DIRECCION DE PREVENCION Y ATENCION DE EMERGENCIAS

CONCEPTO TÉCNICO No CT - 4778
Revisión de Estudio Particular de Respuesta Local
de Amplificación de Ondas Sísmicas
Artículo 7 - Decreto 193 de 2006

PROYECTO: Edificio La Arcadia

El presente concepto técnico corresponde a la segunda revisión realizada por la Dirección de Prevención y Atención de Emergencias, del informe "Asesoría geotécnica y sismológica para la evaluación de la amenaza sísmica del Edificio La Arcadia" a construirse en el predio ubicado en la Carrera 22 No 143-08, que se remite como estudio sísmico local en cumplimiento a lo estipulado en el Decreto 193 de 2006.

Figura 1. Localización del Proyecto Edificio La Arcadia

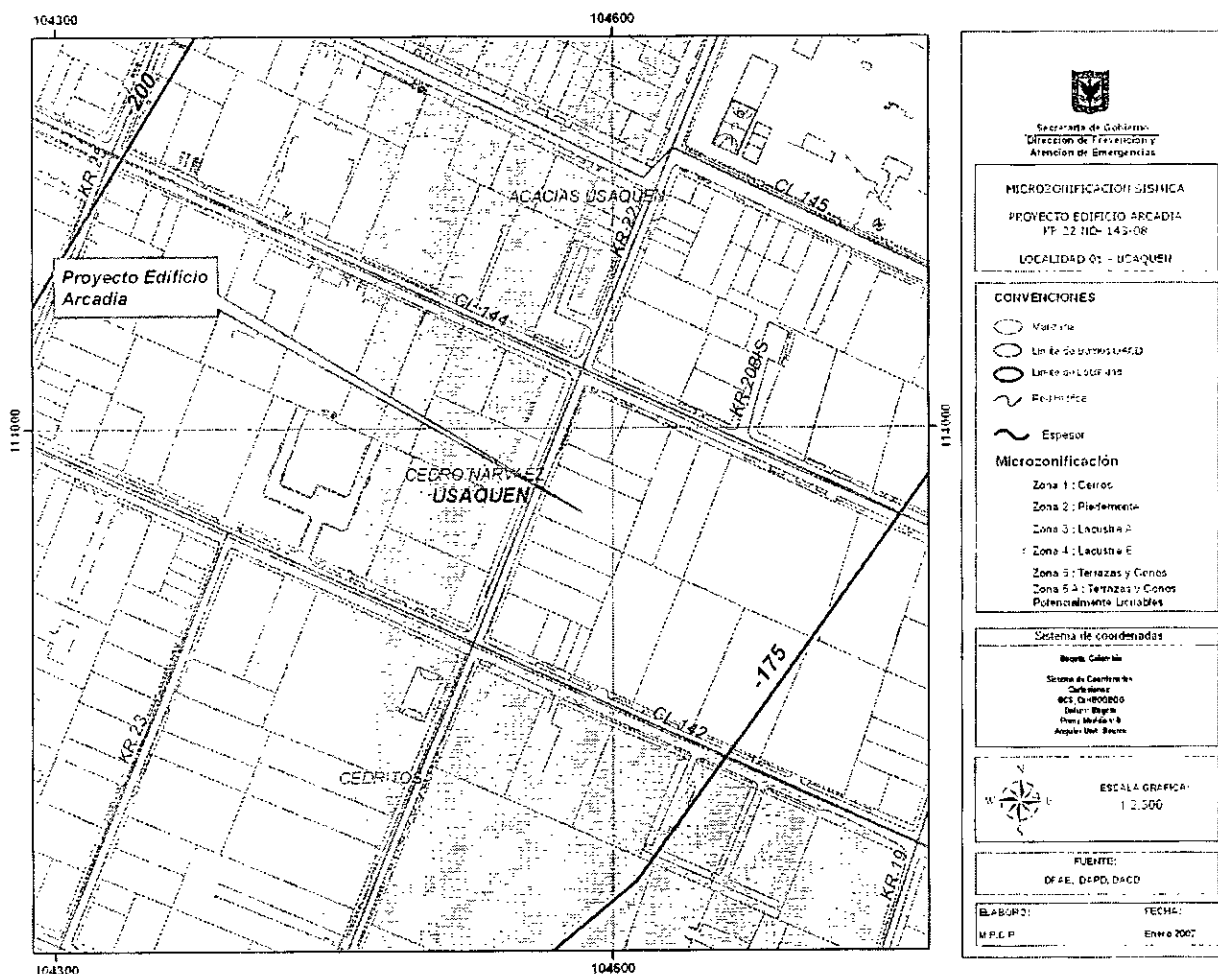
En el numeral 1.1 del informe se informa que la localización del proyecto se encuentra en el límite que divide la zona 2 (Piedemonte) y la zona 3 (Lacustre A) de acuerdo con el mapa de Microzonificación Sísmica de Bogotá. Esta ubicación está de acuerdo con el Decreto 193 de 2006 (Figura 1 del presente concepto técnico).

El estudio CUMPLE con este requerimiento.

Figura 2. Espectro de diseño recomendado proyecto Arcadia

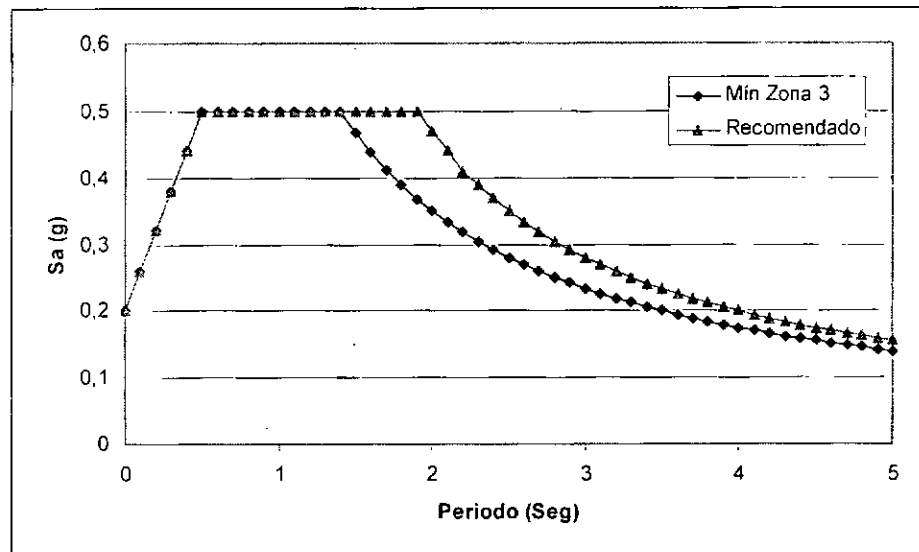
En las figuras 3.19 y 3.20 del estudio, se presenta el espectro propuesto el cual tiene valores de aceleración espectral del mínimo de la zona 3 hasta 1.4 seg de periodo, después de este periodo y hasta 5.0 seg tiene valores de aceleración por encima del mínimo de la zona 3. Dicho espectro tiene un valor de aceleración espectral máximo de $S_a = 0.5g$, para los periodos comprendidos entre 0.5 seg. y 1.9 seg.

El estudio CUMPLE con este requerimiento.

El estudio CUMPLE con este requerimiento desde la revisión anterior.
